AUTORIDAD NACIONAL DE LICENCIAS AMBIENTALES
- ANLA -
RESOLUCIÓN
(00304)

“Por la cual se resuelve un recurso de reposición contra la Resolución 0391 del 29 de abril de 2014”

Que mediante Resolución 0391 del 29 de abril de 2014, la Autoridad Nacional de Licencias Ambientales - ANLA, negó la Licencia Ambiental solicitada por la empresa CANACOL ENERGY COLOMBIA S.A., identificada con el NIT 830095563-3, para el proyecto "Bloque de Exploración COR39", localizado en jurisdicción de los municipios de Suárez y Flandes en el departamento del Tolima y Girardot, Tocaima, Ricaurte, Agua de Dios y Nilo, en el departamento de Cundinamarca.

Figura. Vías existentes en el Bloque COR 39.

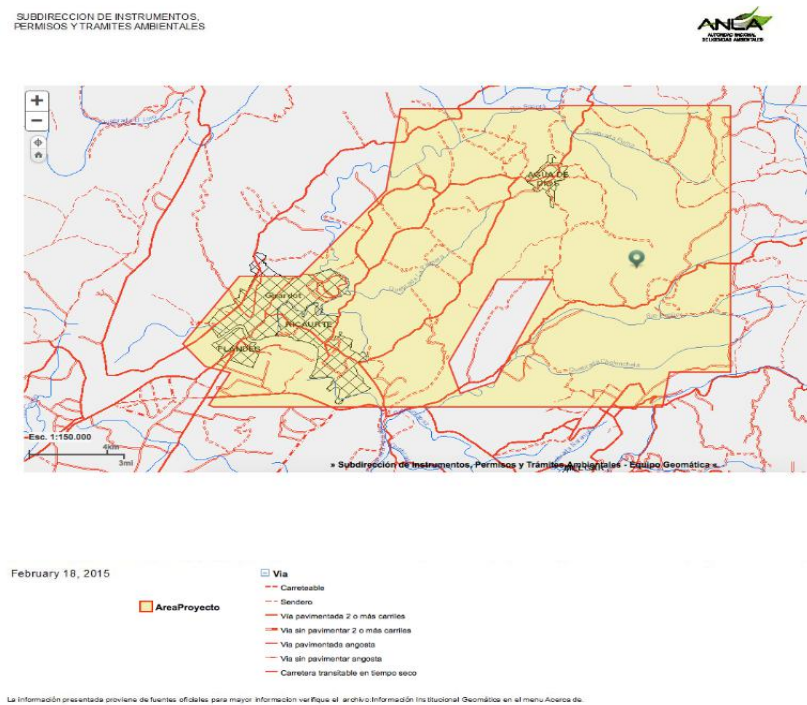
Respecto a la propuesta de realizar la construcción de 80 Km de vías para accesos a las plataformas, aun considerando un escenario crítico de operación por parte de la Empresa y teniendo en cuenta la sensibilidad de las áreas a intervenir, así como la zonificación de manejo analizada por parte del equipo evaluador, se considera que la longitud solicitada supera las necesidades del proyecto; aún más, teniendo en cuenta que estos ramales se desprenderán de vías terciarias existentes, tal y como se describe en el EIA integrado, Capítulo 2 con número de radicado 4120-E1-13154 del 1 de abril de 2013, lo que no es coherente con lo presentado por la Empresa en el recurso de reposición, en donde enuncia que las nuevas vías se desprenderán de las vías primarias y secundarias.

Sin embargo, ninguno de los dos escenarios planteados por la Empresa son viables respecto a la propuesta de realizar la construcción de 80 Km de vías, debido a la densa red vial existente en la zona, lo que indica que el sobredimensionamiento en la construcción de nuevas vías, conllevaría a la generación de impactos negativos innecesarios, y que dada la densidad poblacional y sistemas hídricos presentes en el AID del proyecto, entre otros aspectos, esta actividad debe restringirse, tal como se plantea en la zonificación de manejo del proyecto. En la siguiente figura se muestra una imagen de la zona norte del bloque, municipio de Agua de Dios, en donde se evidencia con claridad lo enunciado anteriormente:

Figura 3-105. Unidades hidrogeológicas del AI del Bloque COR 39

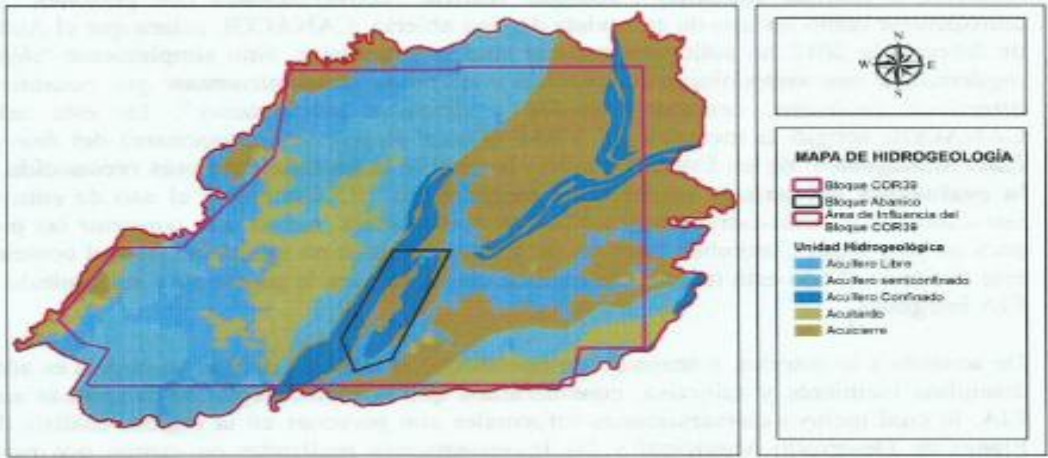
Al respecto y tomando como base las unidades hidrogeológicas presentadas en el EIA Integrado, (Figura 3-105 del Estudio y Geodatabase radicada ante la Autoridad Ambiental), y aplicando los criterios de mayor sensibilidad para las unidades de acuíferos establecidos por el equipo evaluador en la Resolución, el resultado de las áreas de sensibilidad alta corresponderían al 54,3% del área de influencia del Bloque COR 39 y no a un 72% como lo indica el equipo evaluador; de esta manera se contaría con un 45.7% de áreas en categorías de media y baja sensibilidad donde se podrían adelantar las actividades del proyecto.

Figura 3-381. Zonificación biótica

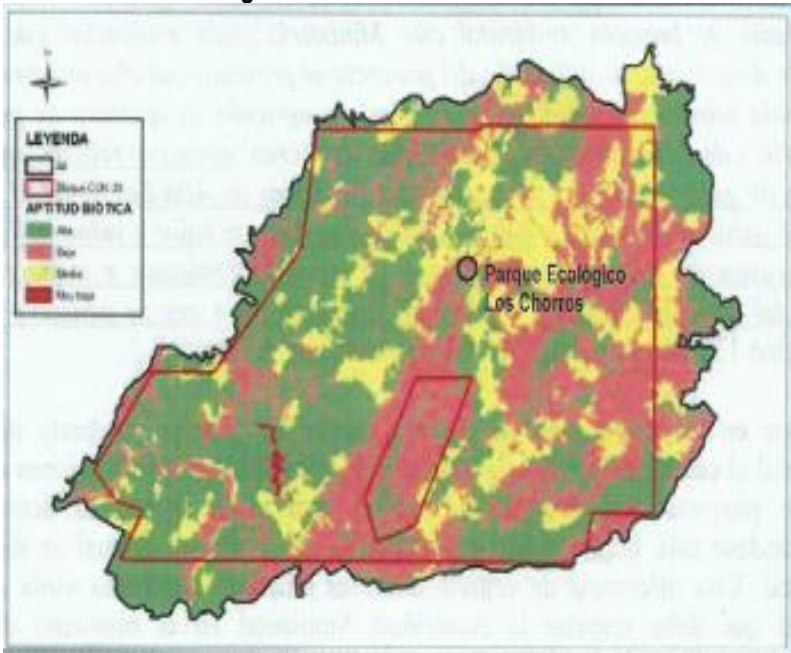
Como se presentó en detalle en el numeral 2.2.2 (ii Medio Biótico — Ecosistemas Sensibles y Áreas Protegidas) del presente recurso de reposición, la Empresa en el EIA Integrado del Bloque COR 39 (radicado ante la ANLA mediante comunicación 4.120-El-13164 del 1 de abril 2013) se incorporó dentro del análisis de áreas sensibles el Parque Ecológico Los Chorros. En la zonificación biótica las áreas correspondientes al Parque Ecológico los Chorros se clasificaron en la categoría de Alta Sensibilidad (baja Aptitud) para el desarrollo de las actividades del proyecto, como se observa en la Figura 3-381 del EIA integrado.

Figura 3-384. Zonificación síntesis ambiental del área de influencia del Bloque COR 39

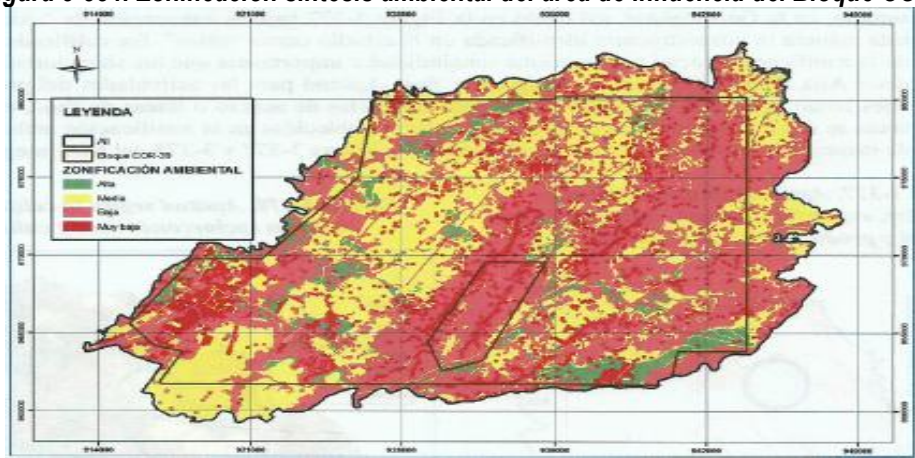
Por otra parte es necesario recordar que la zonificación ambiental se califica de manera independiente para cada uno de los medios, para posteriormente integrar la calificación individual en un mapa síntesis que reúne las calificaciones individuales, asignando las mayores sensibilidades a cada una de las unidades resultantes, obteniéndose de esta manera la zonificación ambiental de un área. De esta manera, en la Figura 3-384 del EIA Integrado, así como en el Mapa 22 Zonificación Ambiental del Anexo Cartográfico, se observa el resultado de la zonificación ambiental del Bloque COR 39, donde claramente se observan los cascos urbanos y sus áreas de expansión, los nacederos y el humedal el Yulo en las categorías de Alta y Muy Alta Sensibilidad Ambiental, es decir Baja y Baja Aptitud para el desarrollo de las actividades del proyecto, correspondiendo a áreas de exclusión e intervención con restricciones mayores dentro de la zonificación de manejo de la actividad.
